Mémoire en réponse à la demande de complément en date du 4 mars 2022

Avis n° PC 021 579 22 D0001

Projet photovoltaïque à Salives

Date : 1er juin 2022

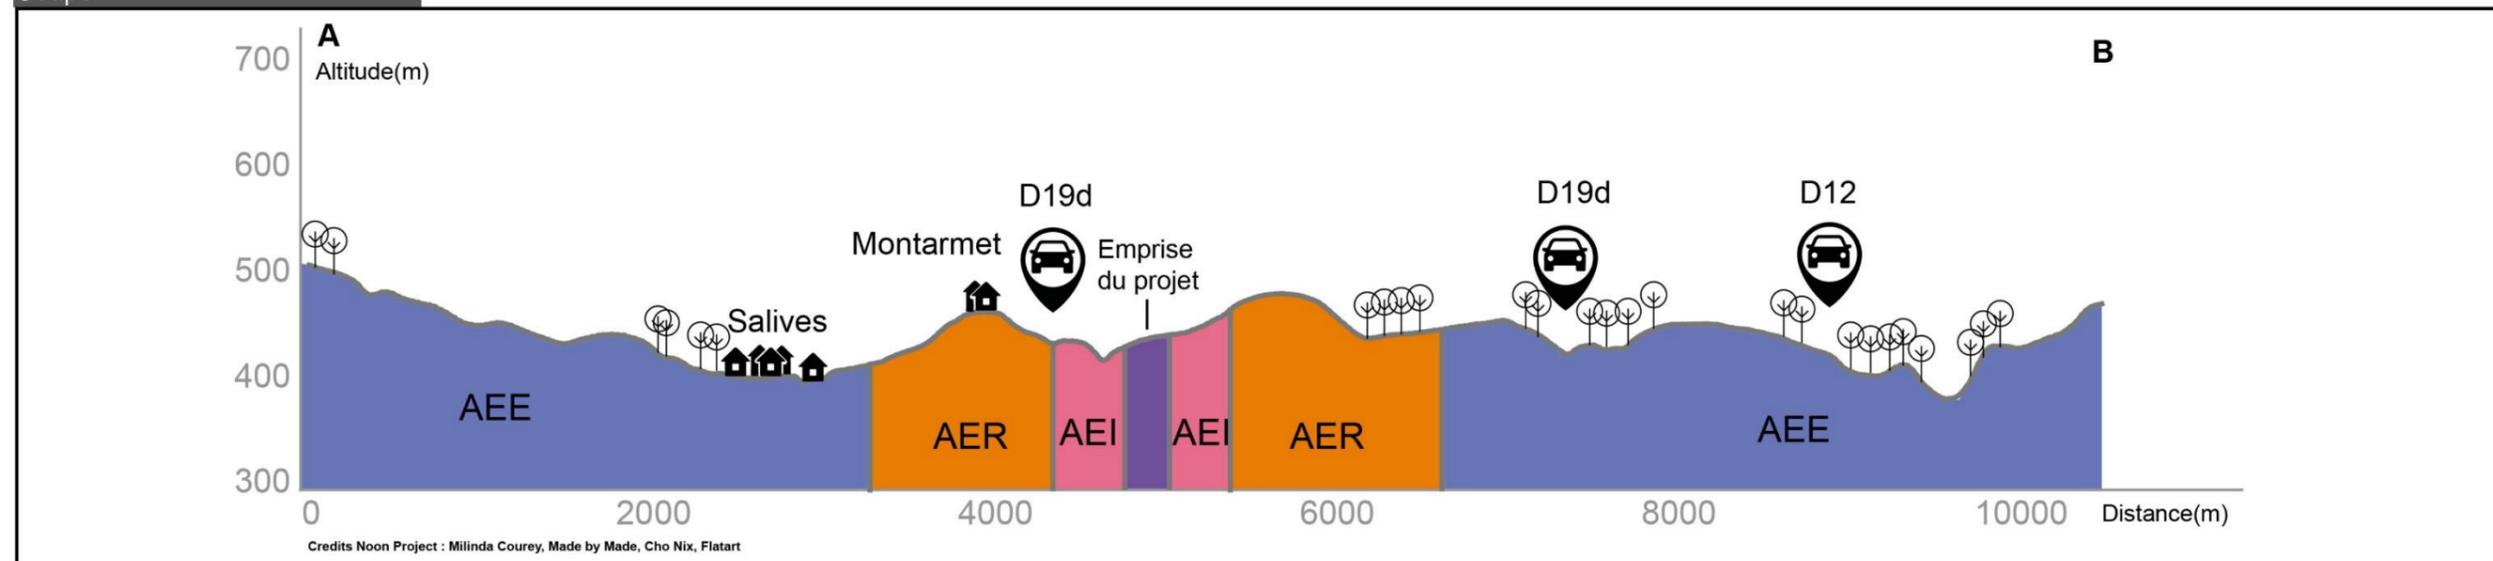
Concernant le paysage et cadre de vie : à la page 2 de l'avis, le préfet souligne que « La situation des bourgs les plus proches et, par conséquent, les impacts visuels potentiels ne font l'objet d'aucun commentaire, ni d'aucune démonstration.

L'étude doit examiner la situation de

- 1. Salives, à moins de 2 kilomètres ;**
- 2. Fraignot-et-Vesvrotte, à moins de 3 kilomètres (en distinguant les deux parties du village).**

L'évaluation des impacts doit être réalisée, soit par le biais de coupes topographiques, soit par le biais de photomontages.

Salives s'implante sur le plateau du Châtillonnais (unité ondulée avec des vallées profondes et aux espaces boisés fermant les vues au lointain). Salives s'inscrit dans un creux de vallée et non loin de la rivière du Vau.

Les vues vers l'aire d'étude immédiate, et plus précisément vers l'emprise du projet, sont alors très limitées depuis la commune de Salives. Le village est construit dans un creux et un large pan de relief vient masquer la zone d'implantation des futurs panneaux. Le projet n'est donc pas visible depuis le village, d'après cette coupe.

Il y a des vues possibles depuis le hameau de Montarmet. Cependant, cet aspect a été traité dans l'état initial de la présente étude et des mesures y ont été appliquées.

Vue n°1 : A Mont de Fosse

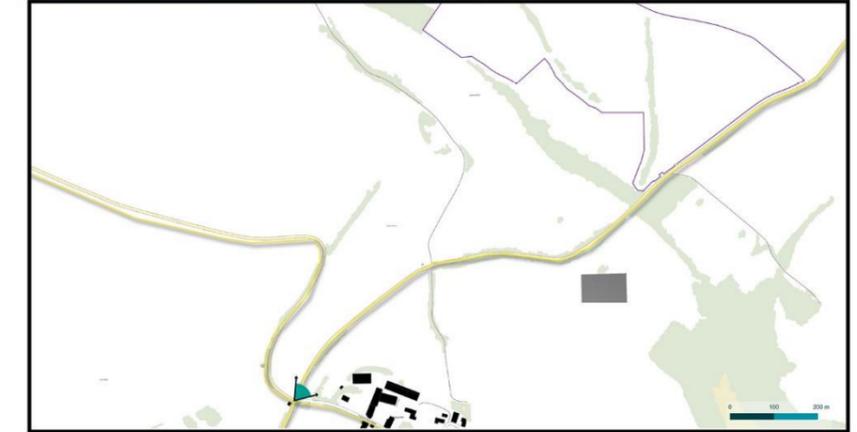
Il convient également de compléter les photomontages par deux points de vue supplémentaires, situés au nord et au sud du projet sur la route départementale 19D :

- 3. Au nord, au lieu-dit le Mont de Fosse (point d'altitude 475m) ;**
- 4. Au sud, au niveau de l'intersection de la route**

Depuis le point de Mont de Fosse, au Nord de Salives, le projet de centrale photovoltaïque ne transparaît pas à l'horizon.

En effet, le relief bombé camoufle une grande partie des parcelles agricoles en contre-bas. Selon ce point de vue et l'implantation des panneaux réduite et en contre-bas, le relief camoufle entièrement le projet.

L'impact brut est considéré comme nul.

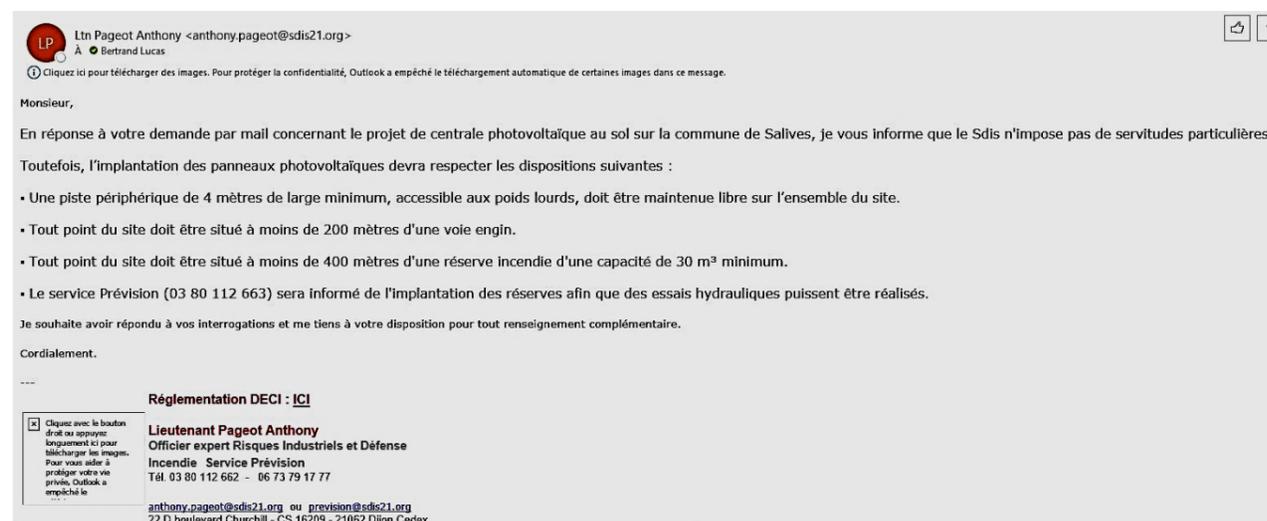
Concernant le patrimoine naturel et biodiversité : à la page 2, le préfet relève également qu'« aucun endroit de l'étude d'impact ne sont figurées sur les plans du projet les dessertes qui seront créées au sein de l'emprise grillagée.

Il est nécessaire que leurs tracés soient figurés. Le positionnement au sein de la bande tampon de 10 mètres vis-à-vis des espaces boisés présents au sein de l'enceinte doit être indiqué.

De plus, il convient de justifier la nécessité d'une emprise de 5 mètres de large. ». Selon le préfet, cette emprise paraît surdimensionnée et réduit d'autant la bande tampon « d'évitement ». Ainsi, il nous est demandé de préciser « en quoi l'intérêt de la bande tampon est pleinement conservée. ».

Enfin, le préfet rappelle « qu'il n'y a pas d'évaluation précise des impacts de la création de ces infrastructures. Considérant, à la lecture du dossier, que le tracé suivra la clôture périmétrale, il apparaît notamment peu probable que leur création n'engendra pas la destruction d'une partie des haies et autres espaces boisés.

En ce qui concerne la lisibilité du plan masse dans l'étude d'impact environnementale : celui-ci a été amélioré avec une légende concernant les dessertes internes (figurées en blanc) tout comme l'ajout de la bande tampon de 10 m (en pointillés roses) autour des boisements/haies pour une meilleure compréhension.

En ce qui concerne les 5 m d'emprise pour les chemins, les préconisations du SDIS (Service Départemental d'Incendie et de Secours) reçues le 16 avril 2020 indiquent notamment : « une piste périphérique de 4 mètres de large minimum, accessible aux poids lourds, doit être maintenue libre sur l'ensemble du site ». L'emprise de 5m concerne donc la bande roulante et accotements.

En ce qui concerne les éventuels dégâts aux boisements lors de la création des chemins, ceux-ci seront créés avant l'installation des tables solaires et disposés au maximum en dehors de la bande tampon ou à

plus de 5m des lisières. Ainsi, la création du chemin n'engendrera pas la destruction de boisements, haies ou zones arbustives à enjeux.
